ÚZEMNÍ PLÁN VELIM ZMĚNA Č. 8

STUPEŇ: NÁVRH	ČÍSLO VÝK. 2
VÝKRES: Hlavní výkres	SEVER:
AUTORI: ING. ARCH. PAVEL KROLÁK, ING. EVA REZNICKOVÁ, ING. MICHAL SATAVA	PARÉ:
MĚŘÍTKO: 1:5 000	DATUM: 07/2025

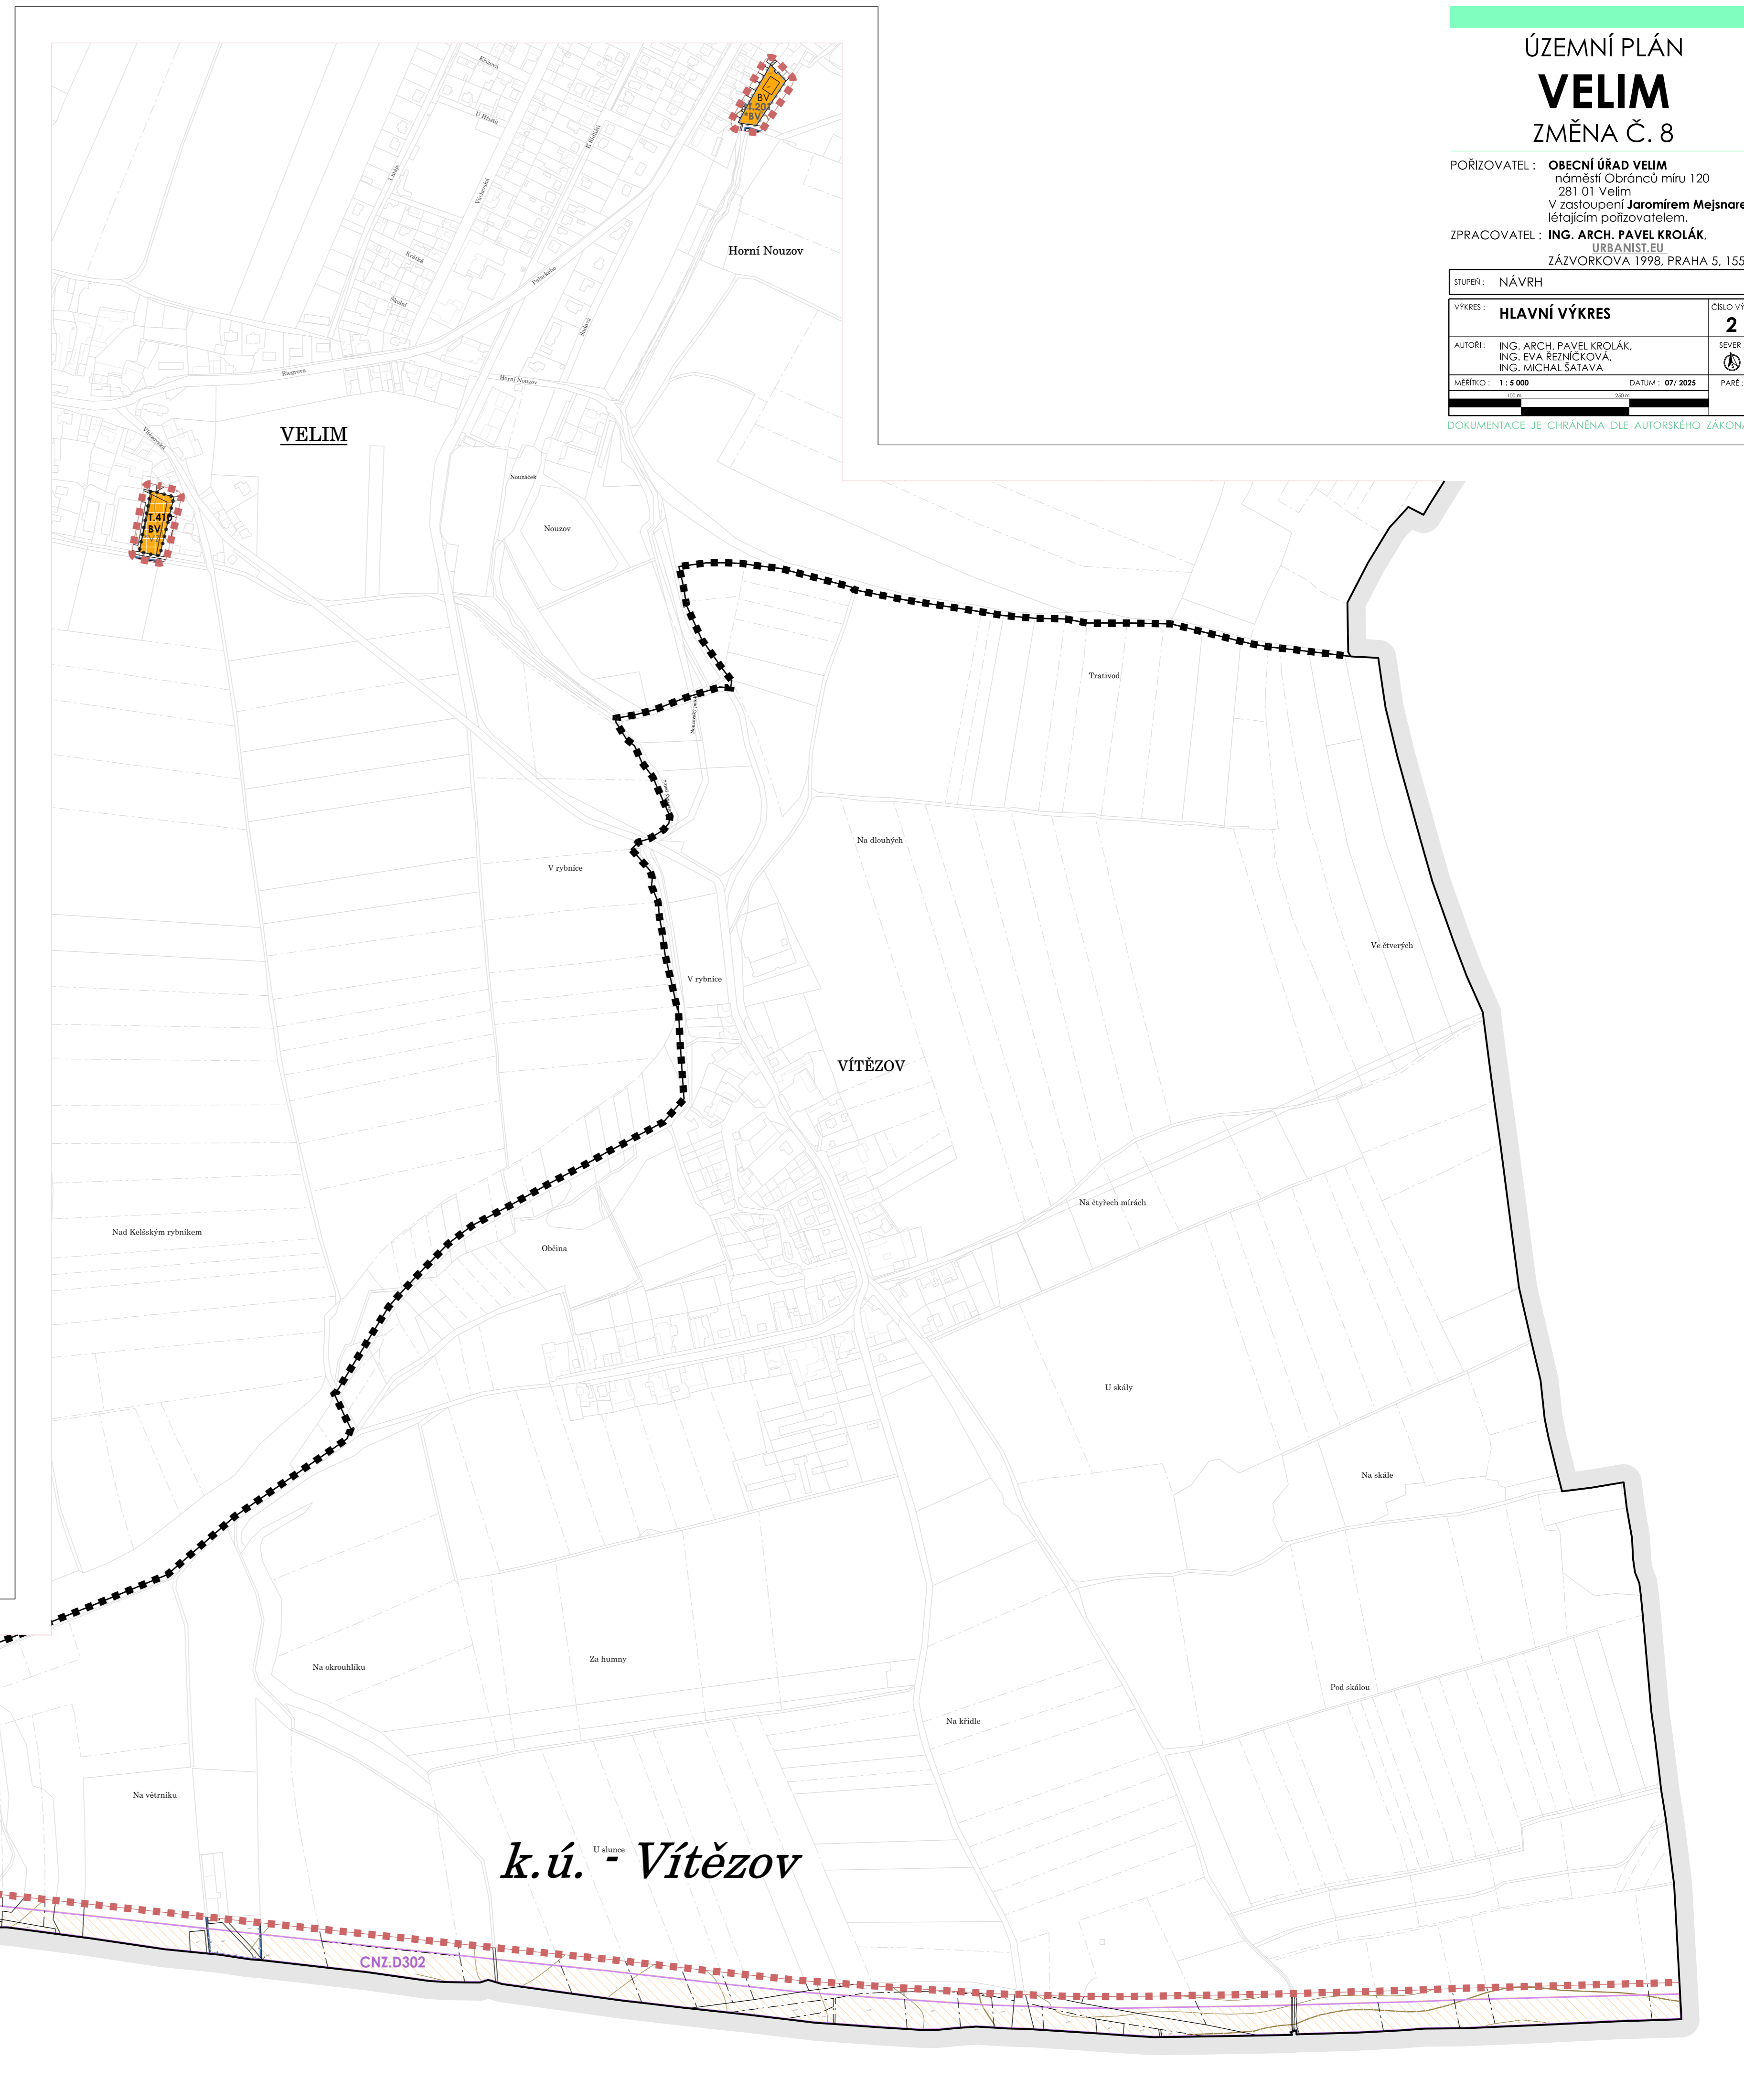
Změna č. 8 mění název u následujících ploch s rozdílným způsobem využití:

Změna č. 8 mění vzhled a název u následujících ploch s rozdílným způsobem využití:

Změna č. 8 hromadně mění identifikátor transformačních ploch a jejich popis (nikoliv rozsah jejich vymezení):

Změna č. 8 upravuje vymezení transformačních ploch:

Změna č. 8 mění vzhled následujícího jevu (nikoliv rozsah jeho vymezení):

Změna č. 8 doplňuje do výkresu zobrazení koridoru D302 ze ZÚR Středočeského kraje.
- CNZ.D302 - Koridor silnice I/12: Český Brod - Kolín, rekonstrukce. (ZÚR)

Změna č. 8 mění vzhled následujícího jevu (nikoliv rozsah jeho vymezení):

Změna č. 8 mění vzhled následujících jevů (nikoliv rozsah jejich vymezení):
